AJUNTAMENT DE VALÈNCIA
ÀREA DE DESENVOLUPAMENT I RENOVACIÓ
URBANA I HABITATGE

CORRECCION DE ERRORES DEL PLAN ESPECIAL

CABANYAL-CANYAMELAR

SEPTIEMBRE 2025

- PLANO: O.08A “SUBZONAS DE ORDENACIÓN” se corrige la manzana 406, que pasa a ARU-UFA en coherencia con el plano O.08C6 “ZONIFICACIÓN” del PEC aprobado, en el que aparece la determinación que se considera correcta

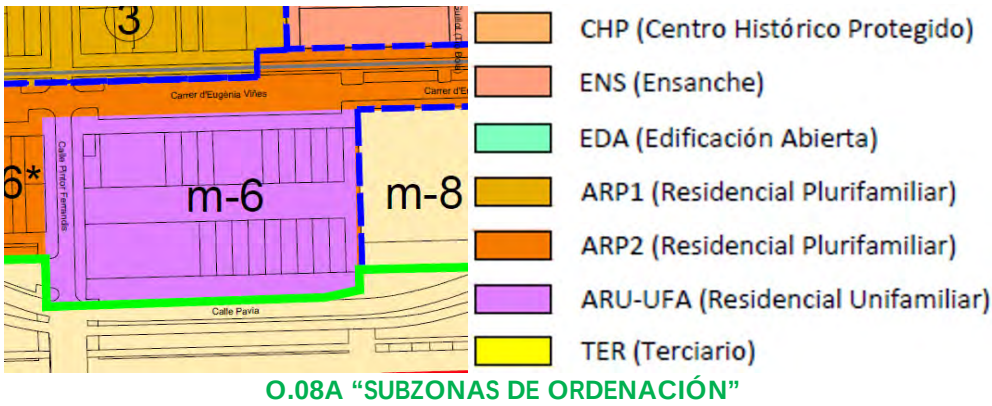
Se detecta en la manzana 406 (m-6, comprendida entre las calles Eugenia Viñes-Pavía o José Ballester Gozalvo y Pintor Ferrandis) **discrepancia** entre las determinaciones:

- del plano O.08C6 “ZONIFICACIÓN”, en el que se asigna correctamente la zona ARU
- y del plano O.08A “SUBZONAS DE ORDENACIÓN” en el que se asigna incorrectamente subzona ARP-2 debiendo sustituirse por ARU-UFA en coherencia con el plano anterior.

O.08C1 “ZONIFICACIÓN”

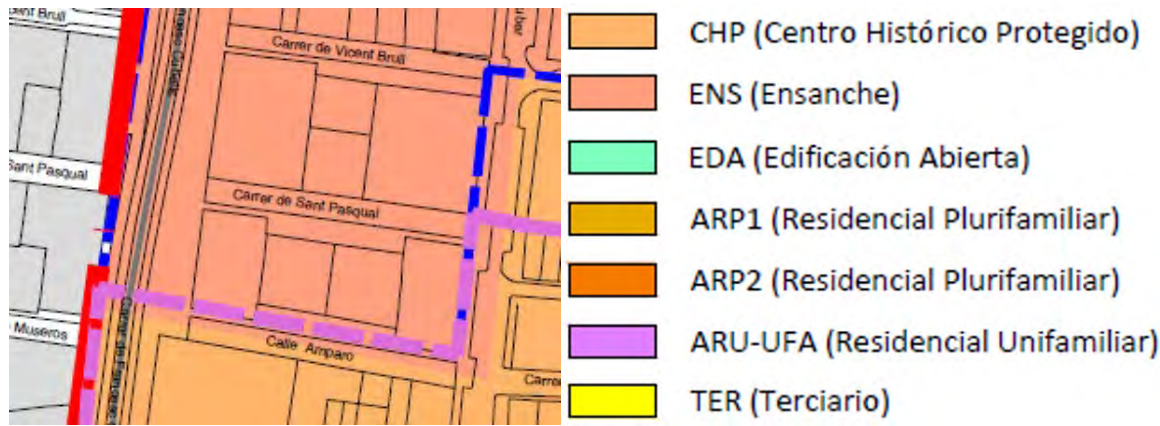
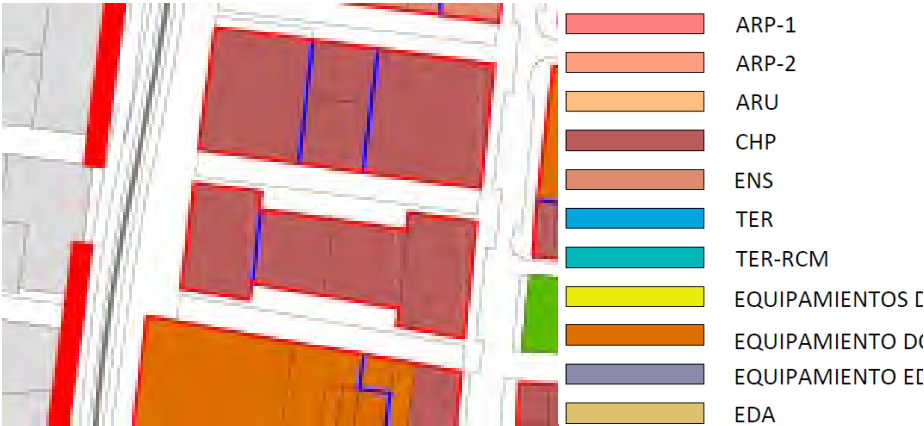
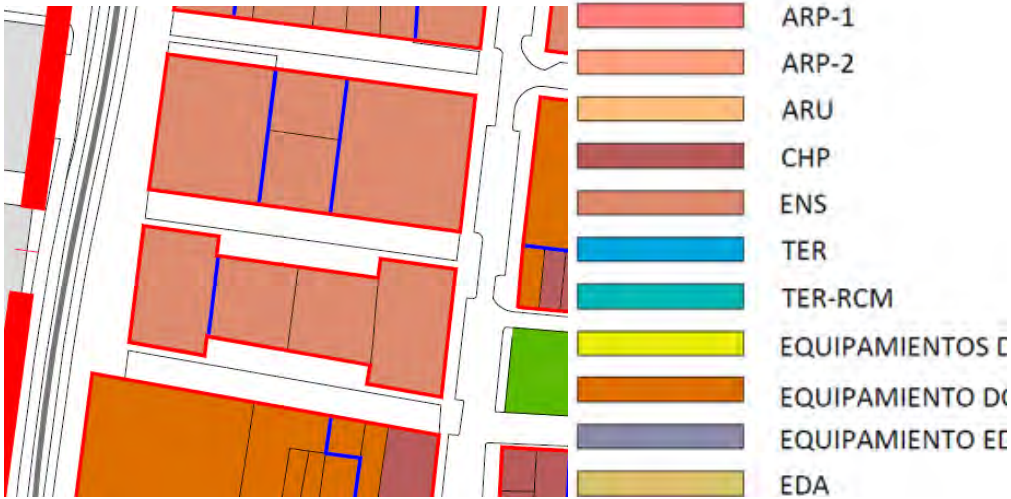
Se detecta en las manzanas 391 y 392 (comprendidas entre las calles Vicente Brull-Mariano Cuber-Amparo- Francisco Cubells) **discrepancia** entre las determinaciones:

- del plano O.08A “SUBZONAS DE ORDENACIÓN” en el que se asigna correctamente asignada subzona ENS de acuerdo con las características de las edificaciones existentes.
- y del plano:O.08C1 “ZONIFICACIÓN”, en el que se asigna incorrectamente la zona CHP, la cual debe sustituirse por ENS en coherencia con el plano anterior.

PLANO O.08C1 “ZONIFICACIÓN”, se corrigen las manzanas 391 y 392, que pasan a ENS en coherencia con el plano O.08A “SUBZONAS DE ORDENACIÓN” del PEC aprobado, en el que aparece la determinación que se considera correcta

O.08C2 “ZONIFICACIÓN”

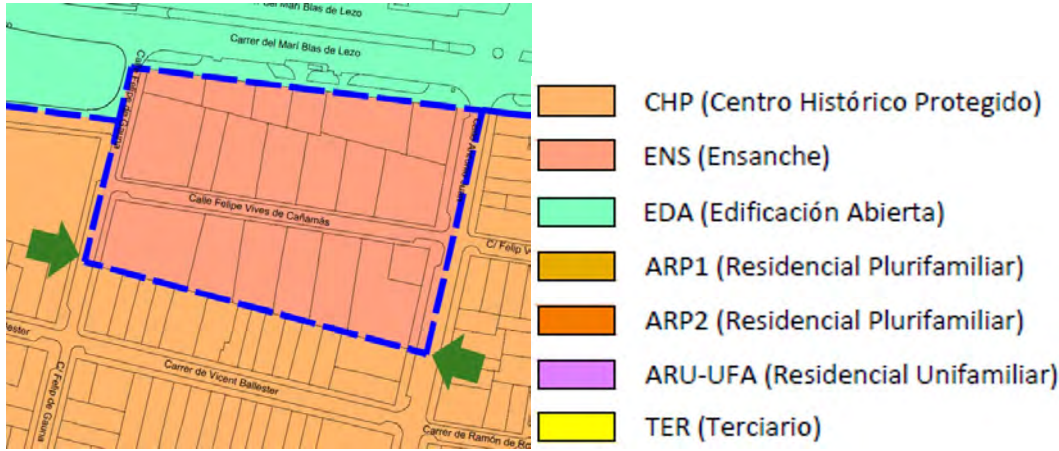
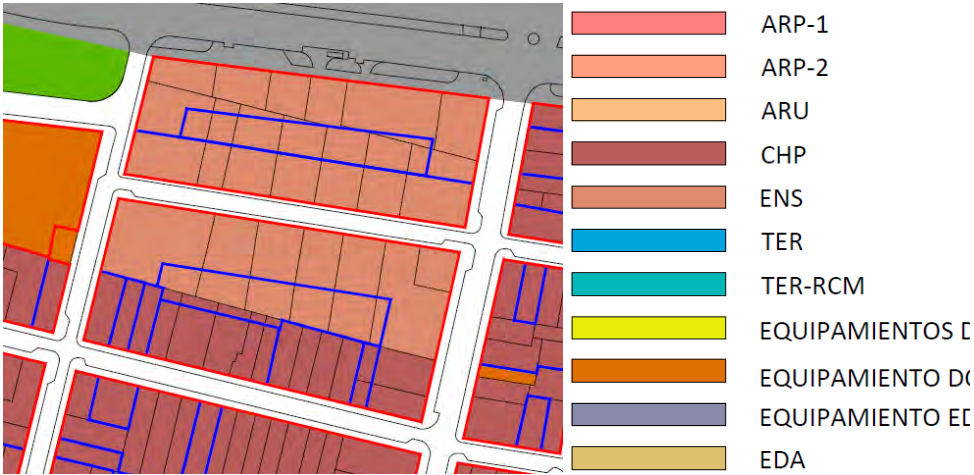
Se detecta en la manzana 291 (comprendida entre las calles Antonio Juan-Vte Ballester-Felipe de Gauna-Felipe Vives de Cañamas) **discrepancia** entre las determinaciones:

- del plano O.08A “SUBZONAS DE ORDENACIÓN” en el que aparece correctamente ajustada la subzona de ordenación a la estructura parcelaria en el interior de la manzana
- y del plano O.08C2 “ZONIFICACIÓN” en el que se aprecia un desajuste o imprecisión gráfica respecto de la estructura parcelaria en la asignación de la zona en la manzana.

PLANO O.08C2 “ZONIFICACIÓN”, se corrige la manzana 291 en la que se ajusta la línea de división de la zonificación interna, según lo establecido en el plano O.08A “SUBZONAS DE ORDENACIÓN” del PEC aprobado, en el que aparece la delimitación que se considera correcta

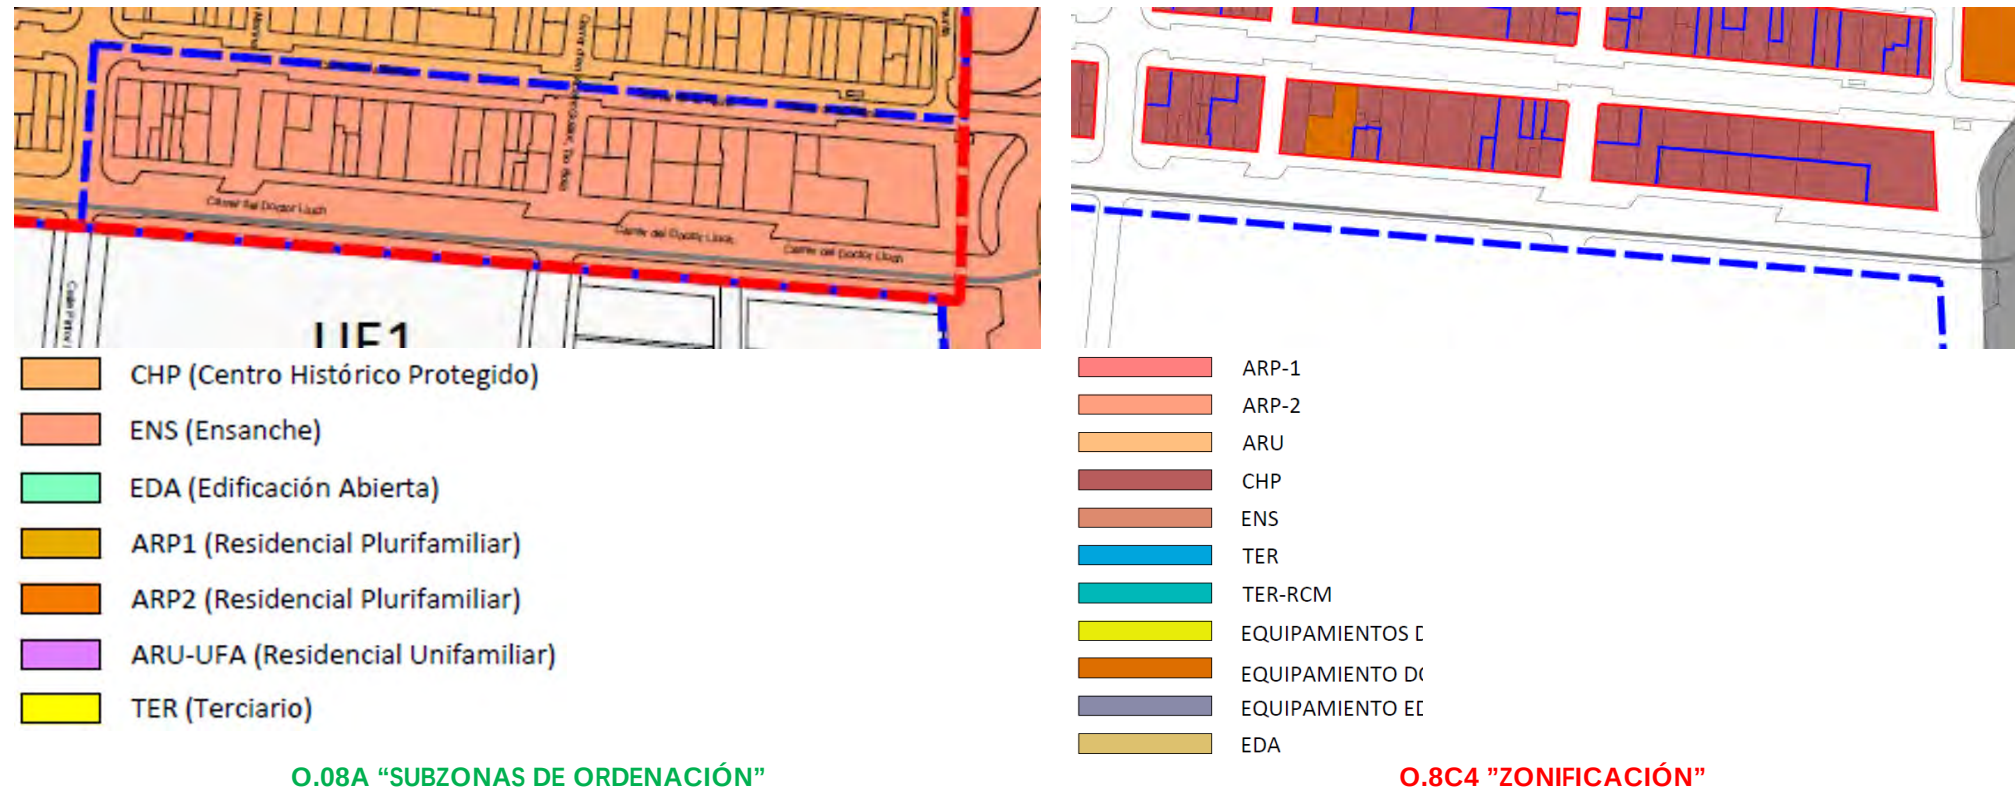
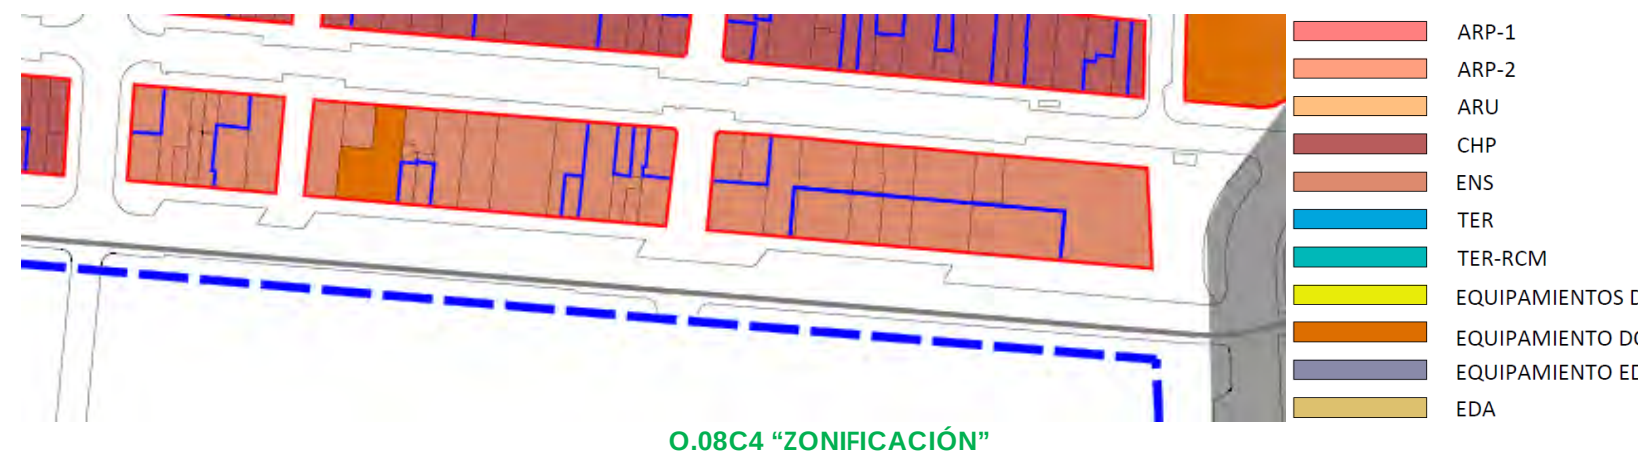
Se detecta en las manzanas 398, 399 y 400 (comprendidas entre las calles Reina-Remunta-Dr, Lluch -Pintor Ferrandis) **discrepancia** entre las determinaciones:

- del plano O.08A “SUBZONAS DE ORDENACIÓN” en el que se asigna correctamente subzona ENS de acuerdo con la localización y características de las edificaciones existentes.
- y del plano O.08C4 “ZONIFICACIÓN”. Se asigna CHP; debe sustituirse por ENS¹, en coherencia con el plano anterior

PLANO O.08C4 “ZONIFICACIÓN”, se corrigen las manzanas 398, 399 y 400 que pasan a ENS en coherencia con el plano O.08A “SUBZONAS DE ORDENACIÓN” del PEC aprobado, en el que aparece la determinación que se considera correcta de acuerdo las características de las edificaciones existentes

O.08A "SUBZONAS DE ORDENACIÓN"

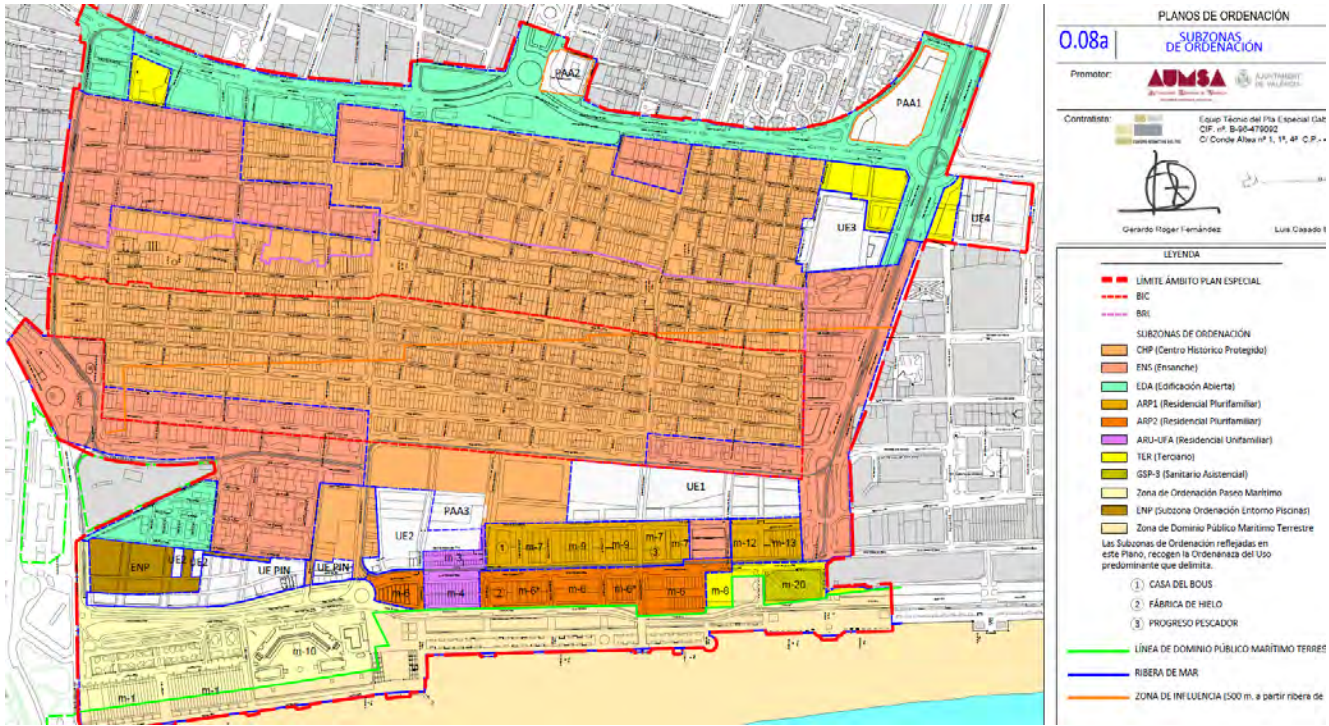
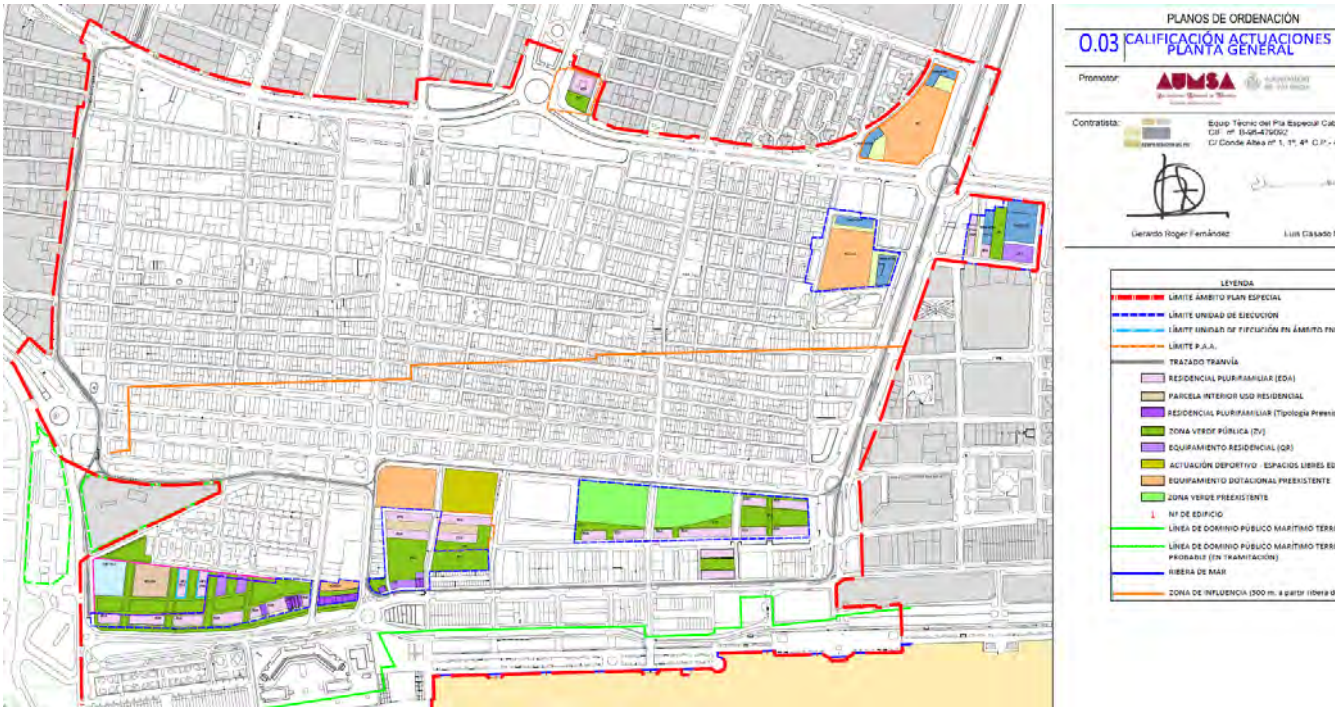
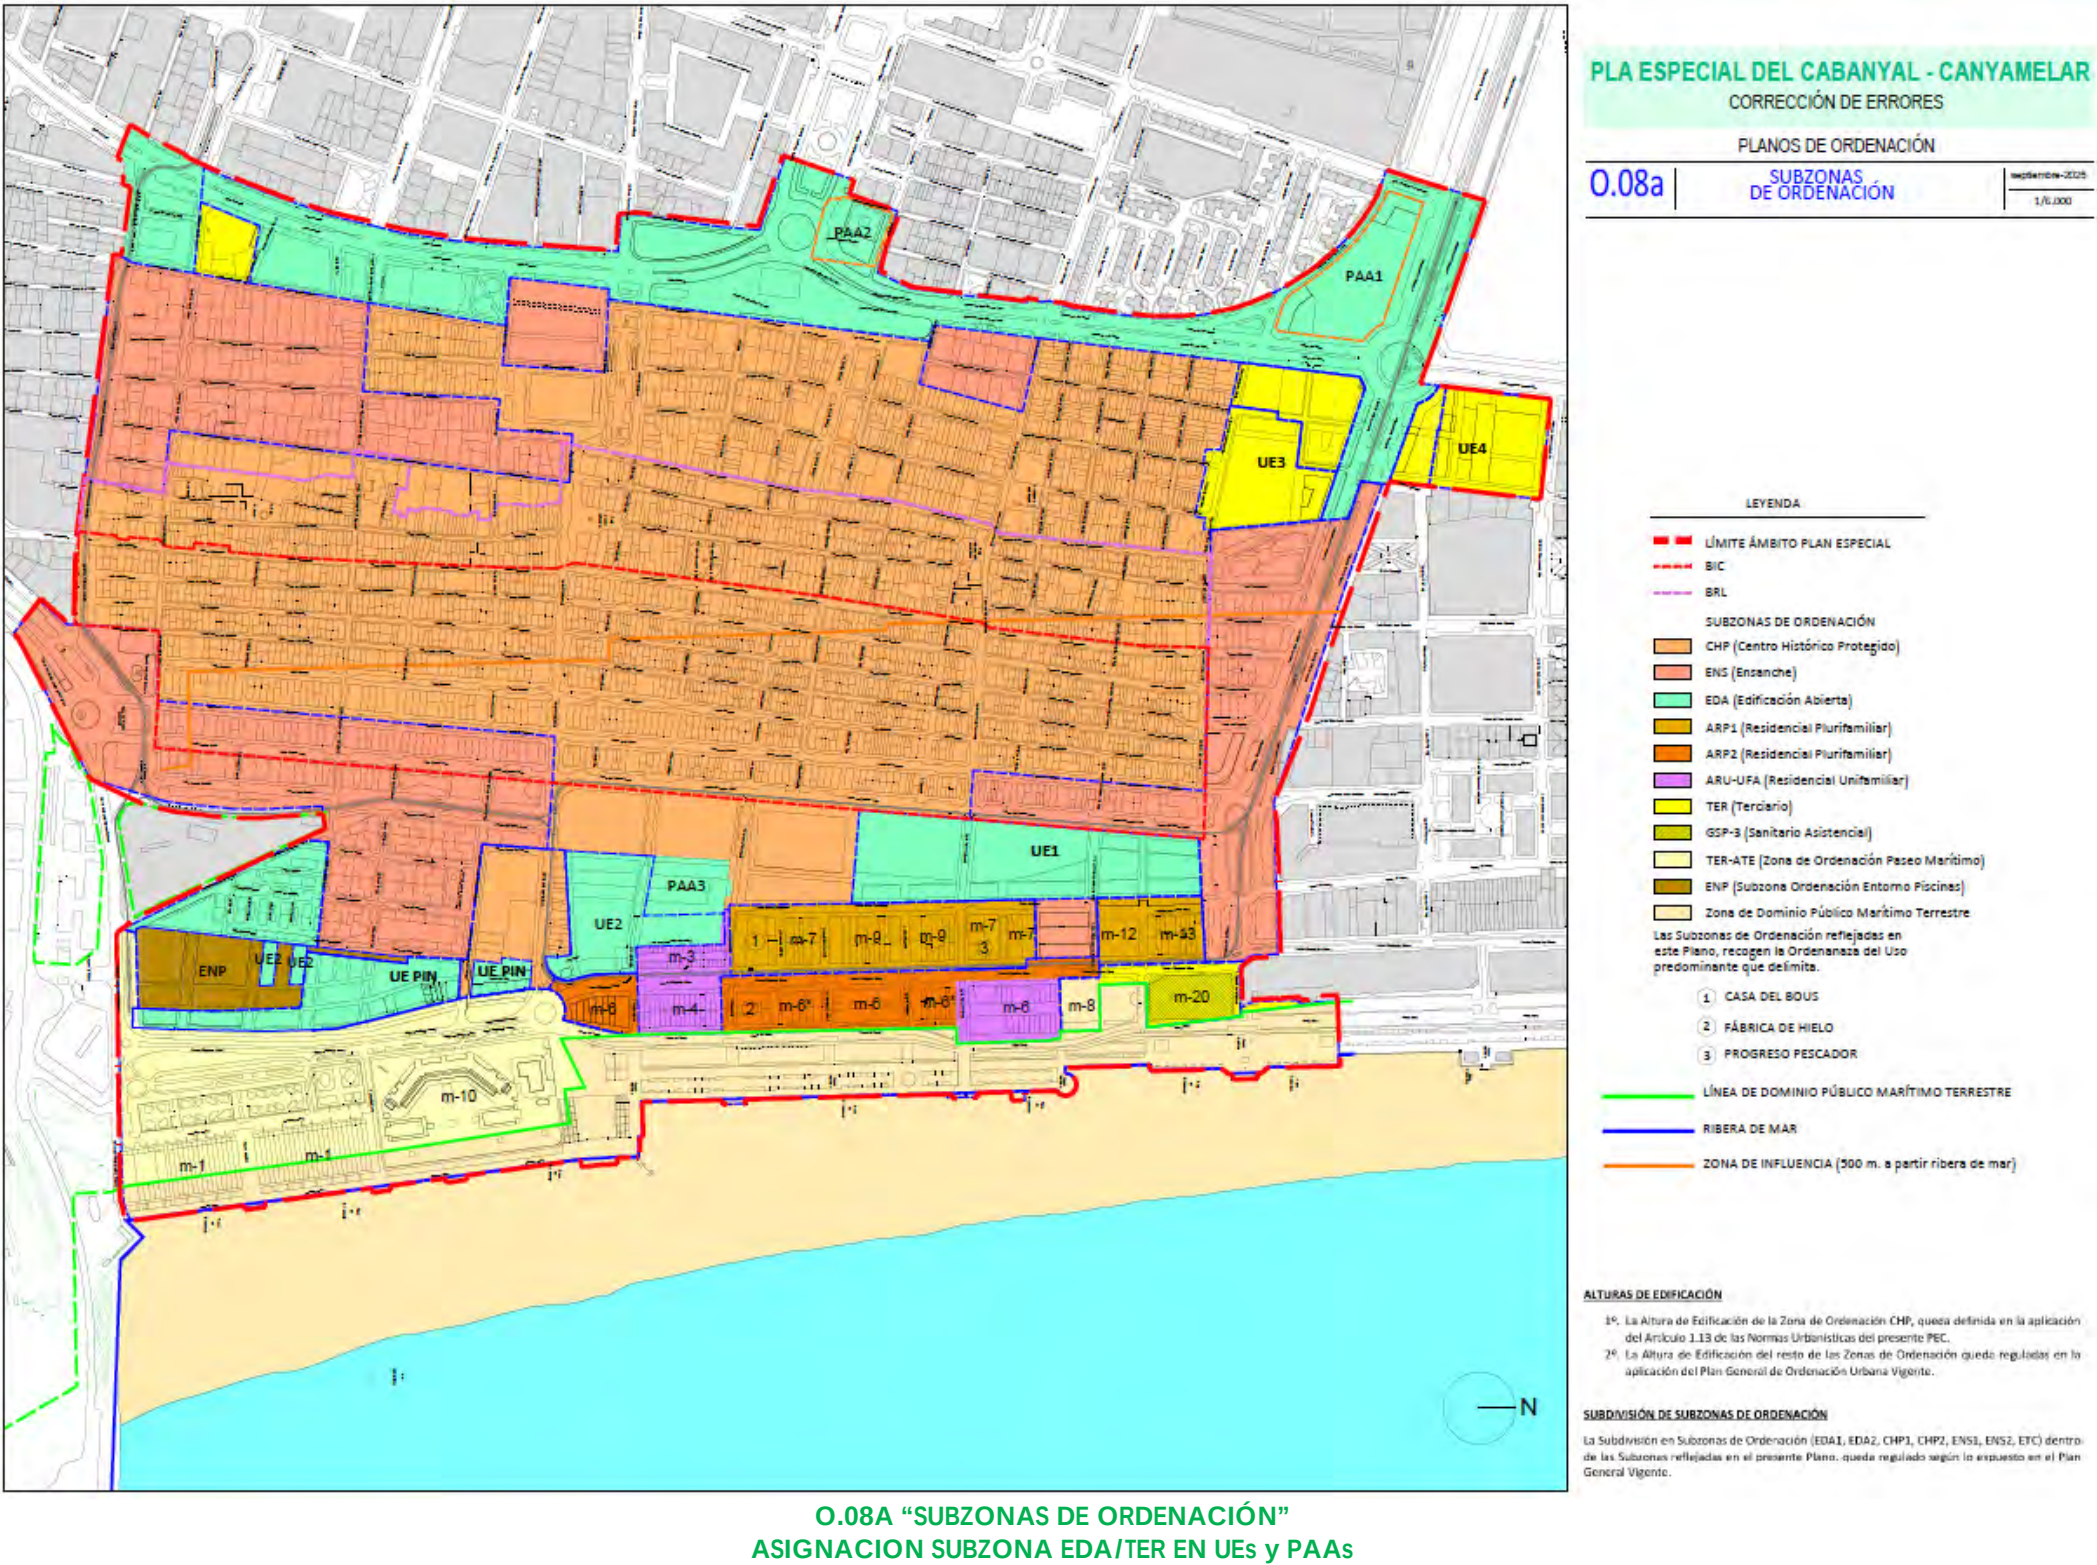
Se detecta en los ámbitos de UEs y PAAs **falta de asignación** de subzona de ordenación en el plano O.08A “SUBZONAS DE ORDENACIÓN”,

debiéndoseles asignar EDA de acuerdo con las características de las edificaciones propuestas en todos los ámbitos según lo especificado en el plano O.03 "CALIFICACIÓN ACTUACIONES. PLANTA GENERAL", excepto a las UUEE números 3 y 4 a las que corresponde TER

Se asigna EDA en todas las Unidades de ejecución y ámbitos de programación aislada excepto a las UUEE números 3 y 4 a las que corresponde TER, de acuerdo con la asignación de usos que se hace en el plano o. 03 y en las correspondientes fichas de los ámbitos de gestión

NNUU

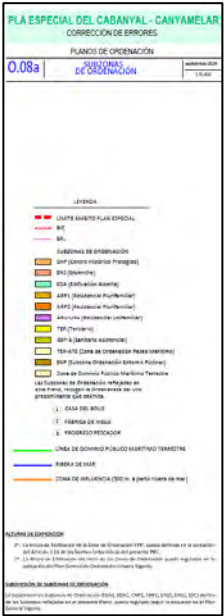
Se detecta **discrepancia** en la denominación de la subzona:

- entre la correctamente recogida en el art. I.37 de las Normas urbanísticas:

- y la que aparece en la leyenda del plano O.08A “SUBZONAS DE ORDENACIÓN”, “Zona de Ordenación Paseo Marítimo”

Se corrige en la leyenda denominación de la subzona que pasa a ser Terciario-ATE en correspondencia con la denominación dada a la subzona recogida en las NNUU.
